Dodatek č. 4

Smluvní strany tímto prohlašují, že dne 9.4.2020 uzavřely smlouvu o dílo, jejímž předmětem je provedení stavebních prací na veřejné zakázce s názvem: „**III/12519 Kácov, most ev.č. 12519-1**“ (dál jen „**Smlouva o dílo**“). Na základě dohody smluvních stran a ve vazbě na čl. 14. odst. 13. Smlouvy o dílo, uzavírají smluvní strany tento dodatek č. 4 ke Smlouvě o dílo (dále jen „**Dodatek č. 4**“).

Změnový list

Vyjádření autorského dozoru č. 5 - zajištění stability pažení výkopu opěry 1 na SO 201

Č. přílohy	Objekt:	SO 201 - MOST EV. Č. 12519-1	
	Příloha:	SCHÉMA DOPLNĚNÍ O ZEMNÍ HŘEBY

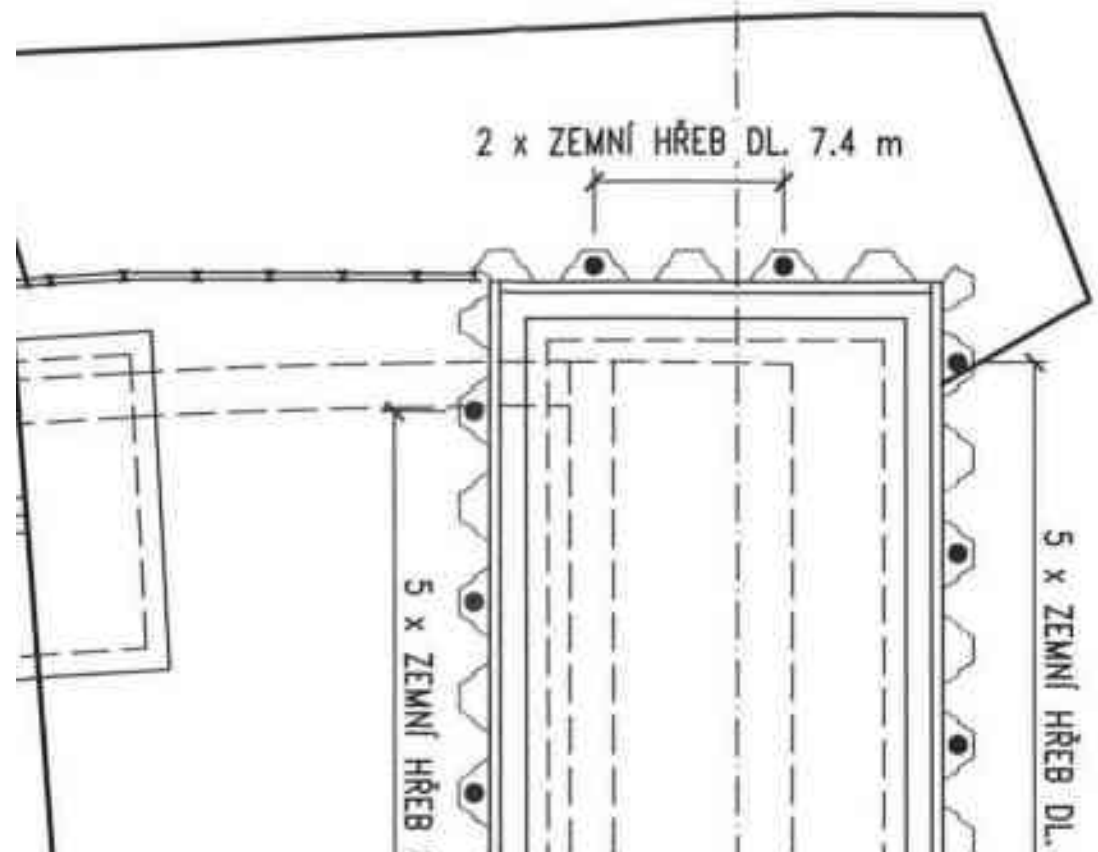
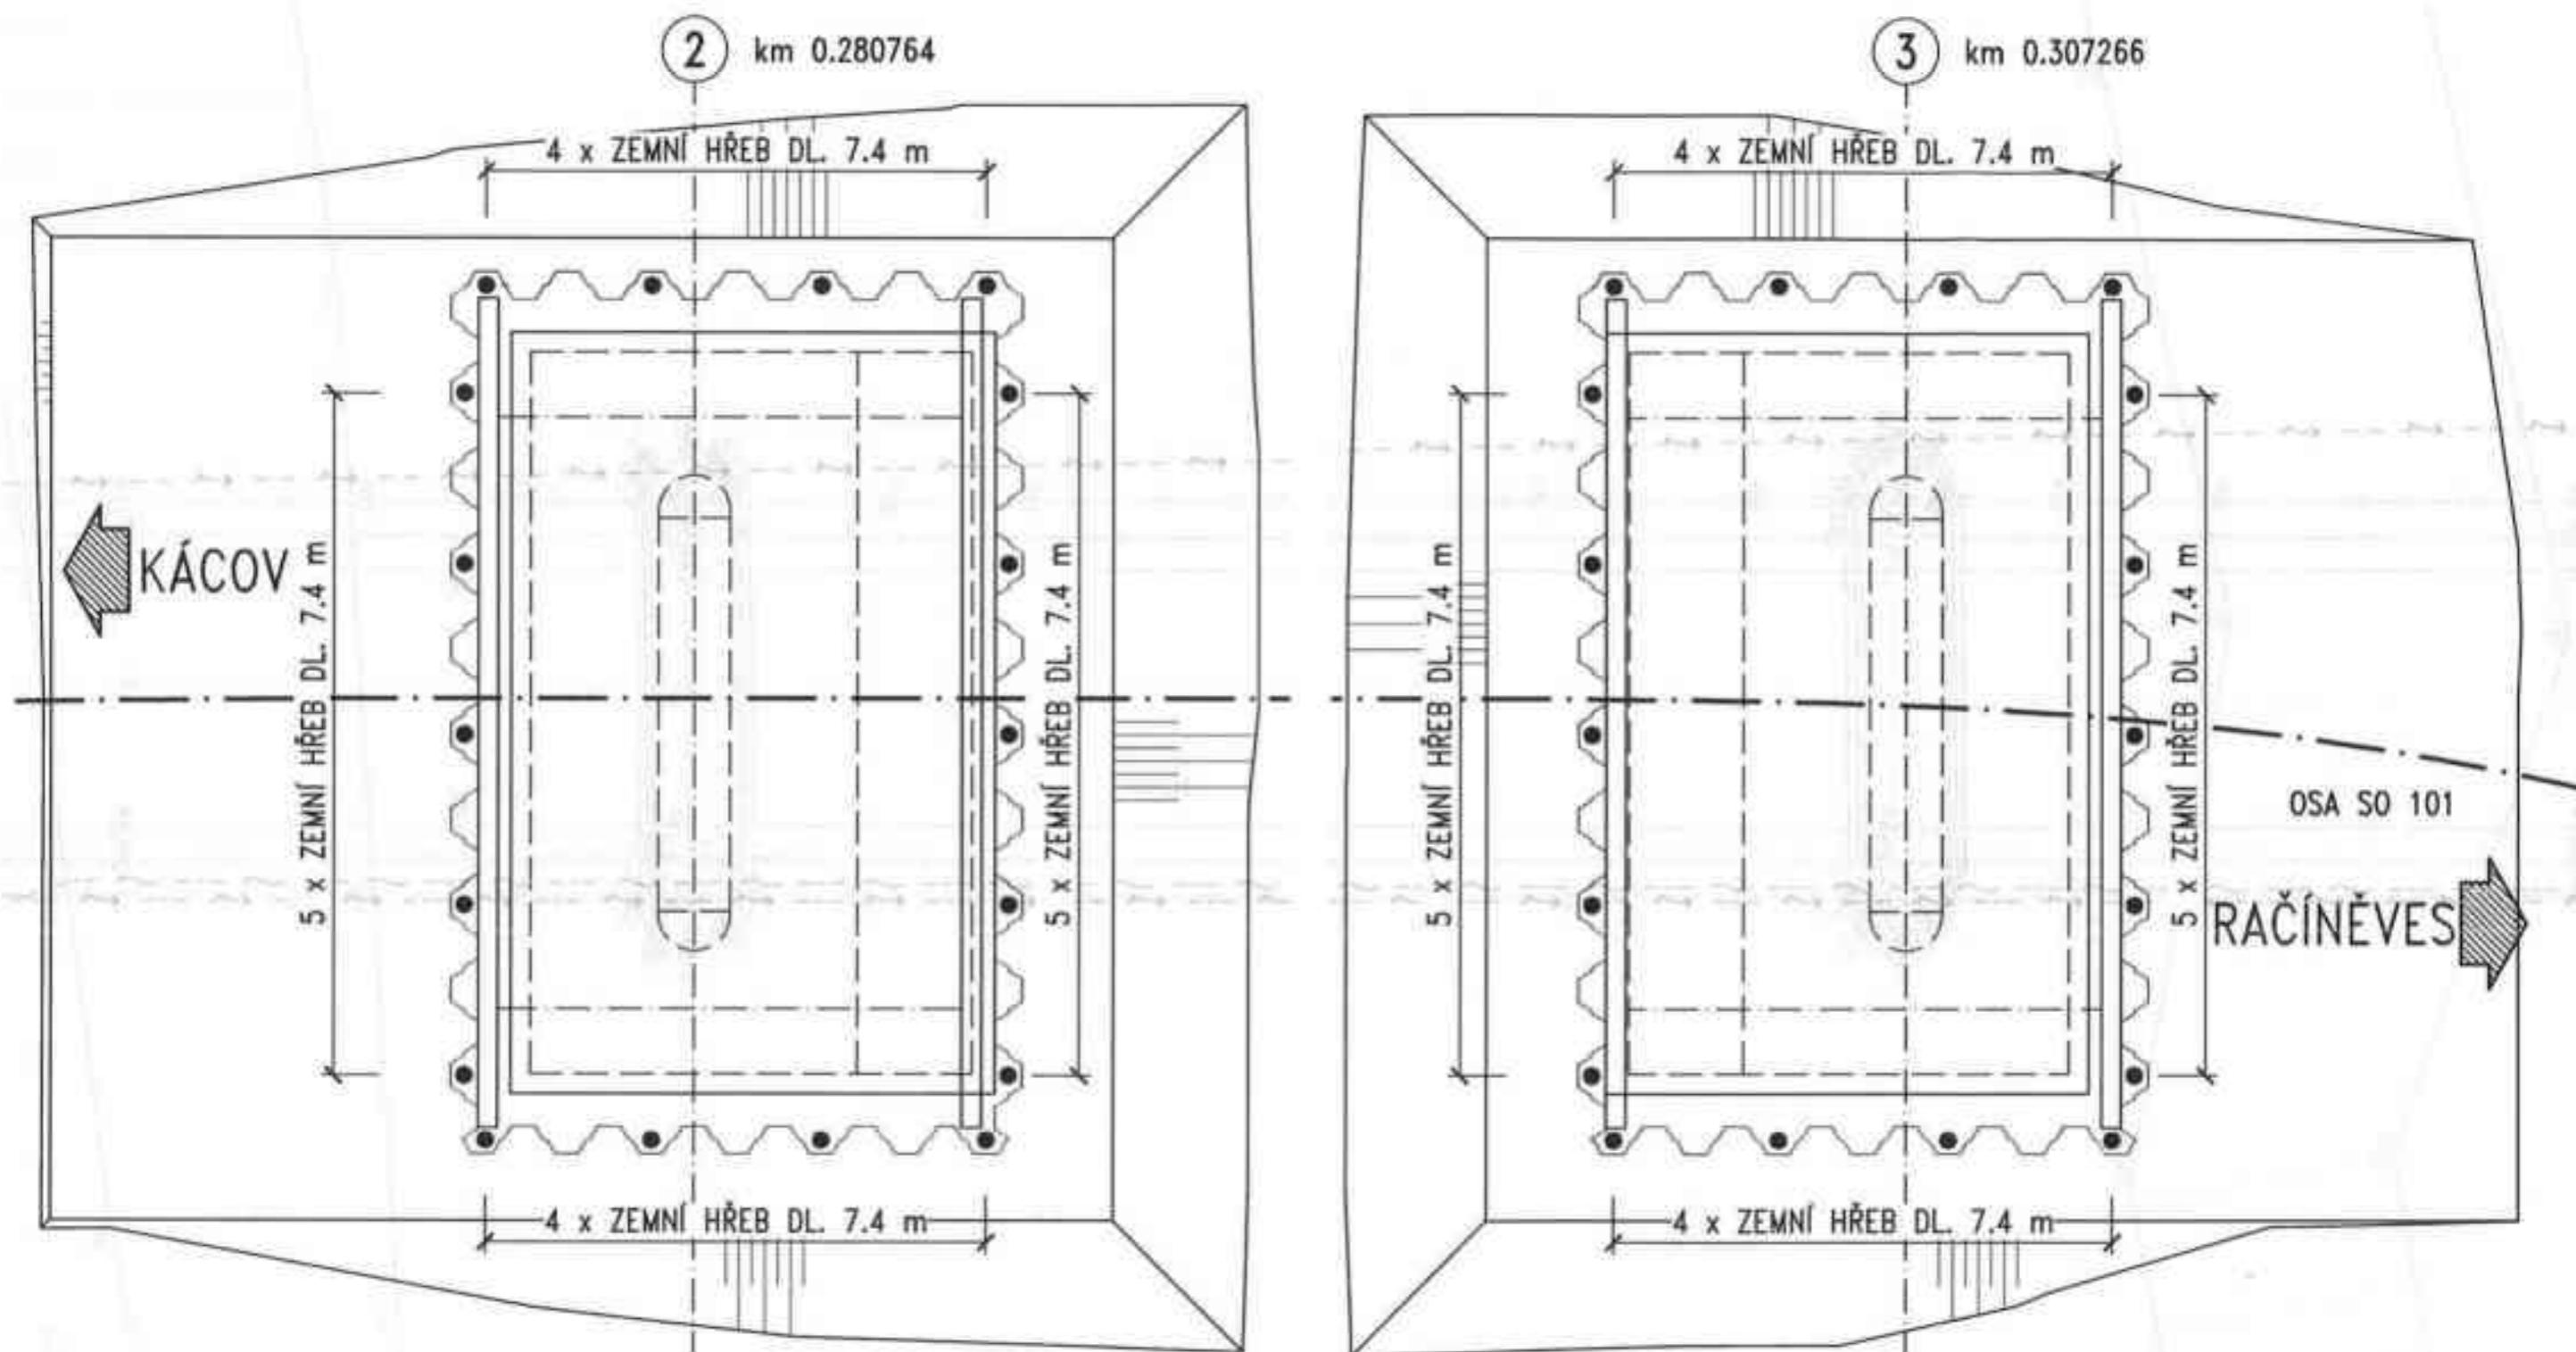
žádáme o změnu rozsahu díla v souladu s návrhem týkající se zajištění stability pažení výkopu opěry 1 na SO 201 Most, která spočívá v:

- doplnění paty štětovnic zemními hřeby umístěnými uvnitř vln štětovnic.

Úvedené změny jsou vyvolány skutečností, že štětovnice nebude možné doberanit do požadované úrovně, jak bylo zjištěno před zahájením zemních prací dynamicky penetrační zkouškou a ověřeno zkušebním zaražením štětovnice.

2 x ZEMNÍ HŘEB DL. 7.4 m

5 x ZEMNÍ HŘEB

5 x ZEMNÍ HŘEB DL.
